Tähelepanekud 29.08.2025

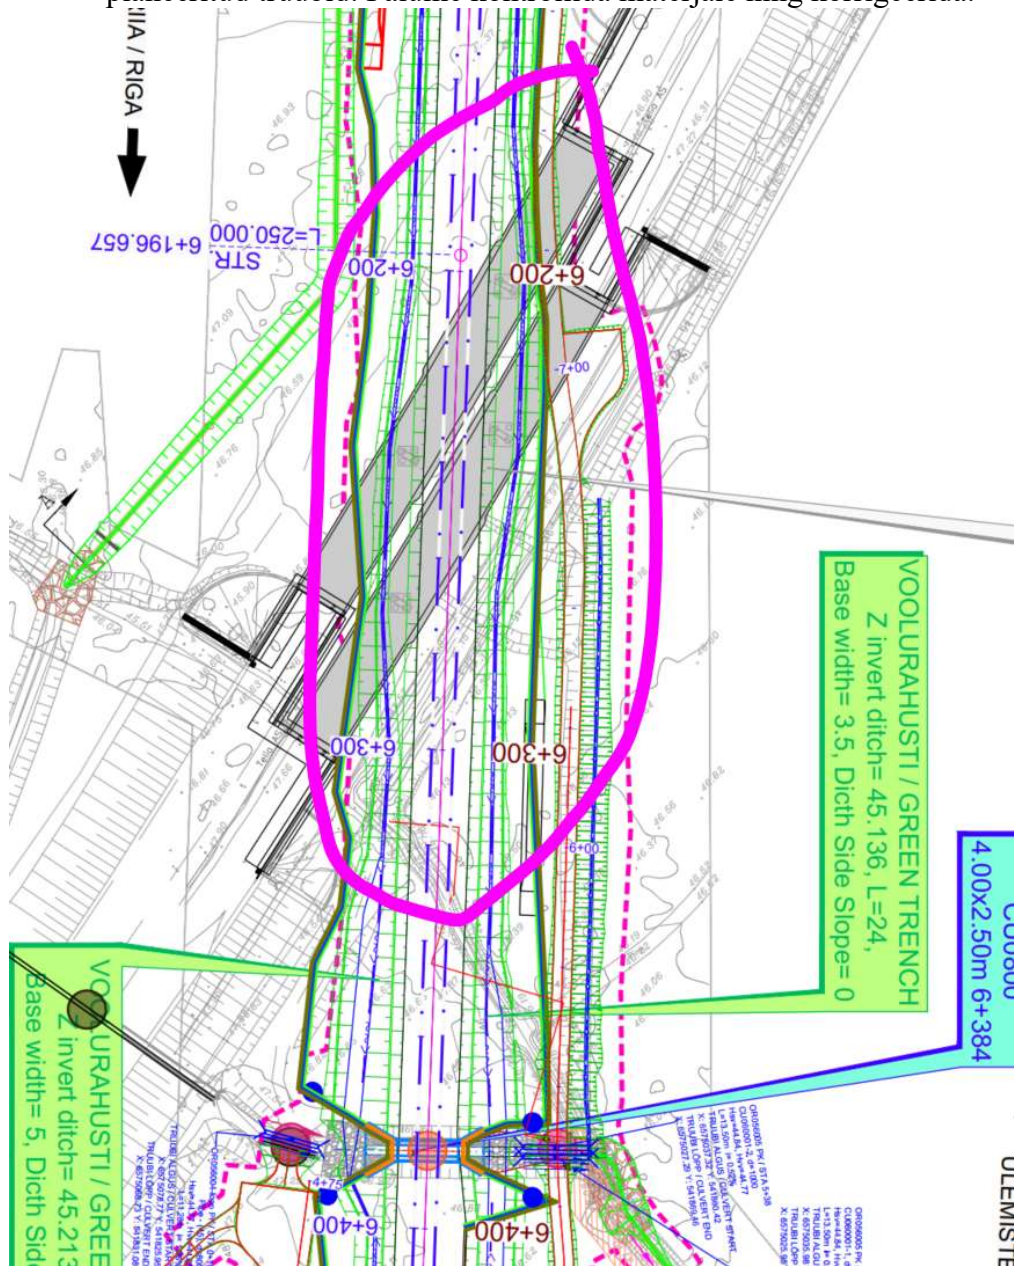
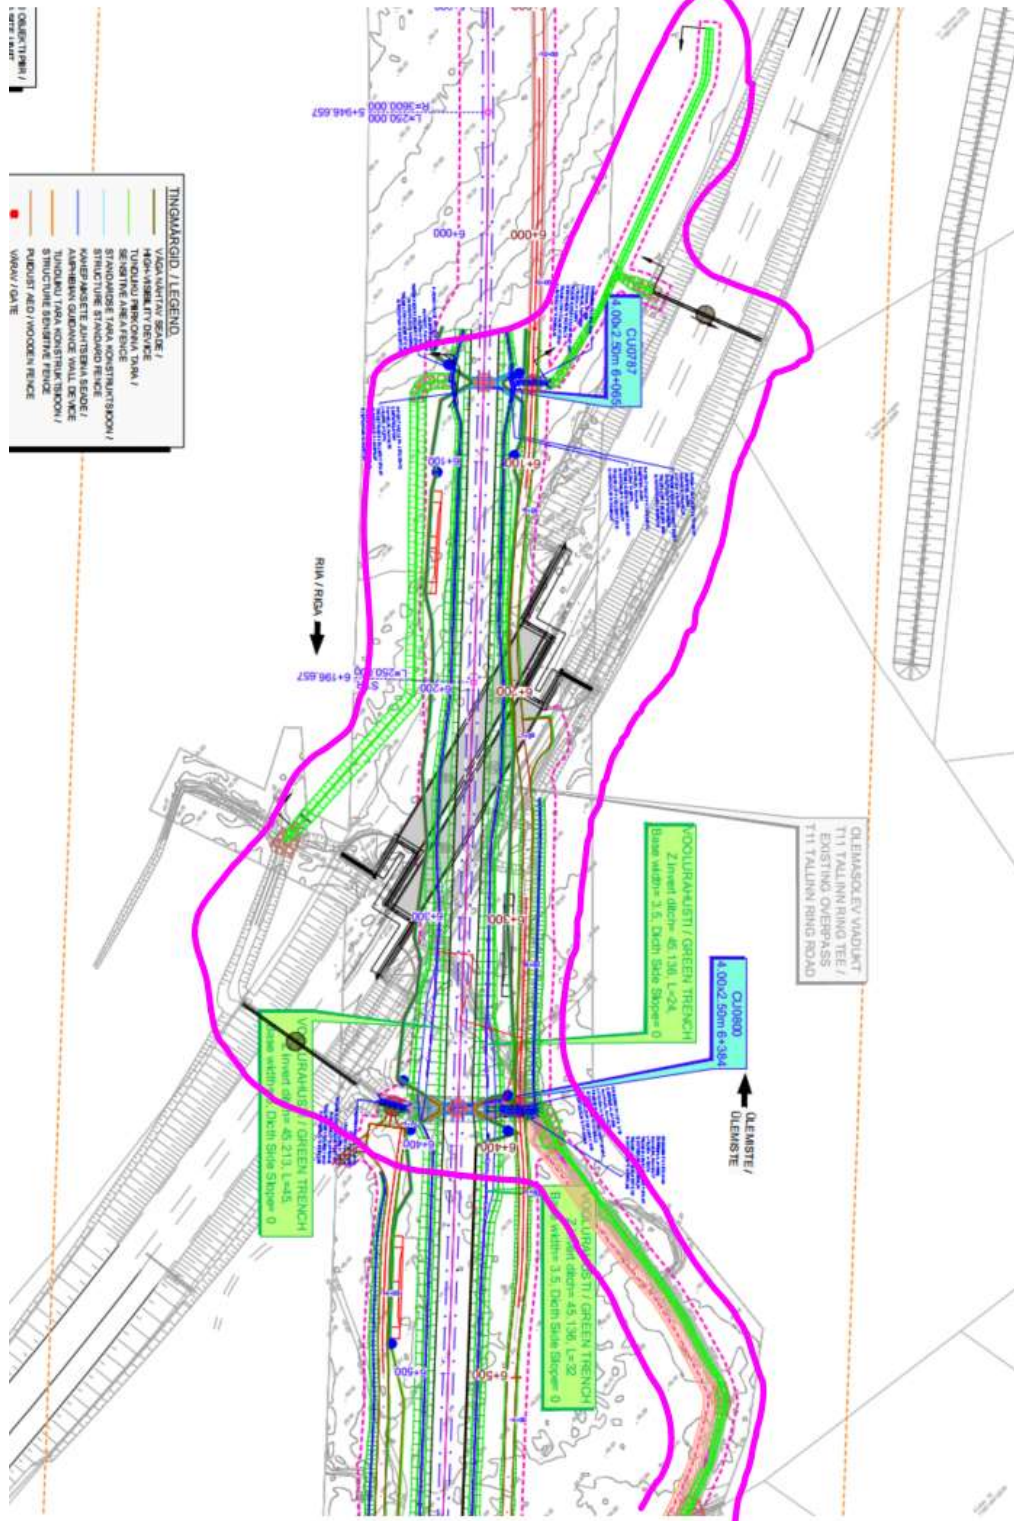
- Palume täpsustada projekti materjalides, kuidas on tagatud juurdepääs Saustinõmme viadukti alla (TRAMil peab olema võimalus teostada viadukti hooldustöid). Esitatud materjalidest nähtub, et kavandatavad kraavid ja piirdeaed lõikavad ära võimaluse pääseda viadukti alla.

Lisaks palume täpsustada, kuidas saadakse juurde truubi CU0787 hooldusele läänepoolsest küljest.

- Lisaks palume täpsustada, kuidas on planeeritud Saustinõmme viadukti all raudteeäärsete sademeveesüsteemide toimimine kas trüüpide või kraavide kaudu. Esitatud asendiplaanil kajastuvad kraavid, kuid varasemates dokumentides on planeeritud trüübid. Palume kontrollida materjale ning korrigeerida.

- Kuna Saustinõmme viadukti asukohas on lisandunud kraave, mida varasemalt TRAMi poolt kooskõlastatud ehitusloa taotluses (nr 2411271/00676, menetluse nr 415580) ei kajastunud, siis palume antud EHR menetluses nr 500497 kajastada ka puuduolevate/lisandunud kraavide asjaolud ja kontuurid.
- Esitatud materjalidest nähtub, et sademevee ja pinnasevee juhtimise osas on lahendust muudetud ning esitatud materjalides ei kajastunud vooluhulkade arvutusi. Seega palume hinnata olemasolevaid ja arendustegevusest lisanduvaid vooluhulki, riigitee kraavide ja truupide läbilaskevõimet (esitada truupide läbilaskearvutused), sh truupide seisukorda ja teostada läbilaskearvutused kuni riikliku eesvooluni.

Esitatud lahendusega tuleb tagada truupide, kraavide läbilaskevõime ja riigitee muldkeha niiskusrežiim.
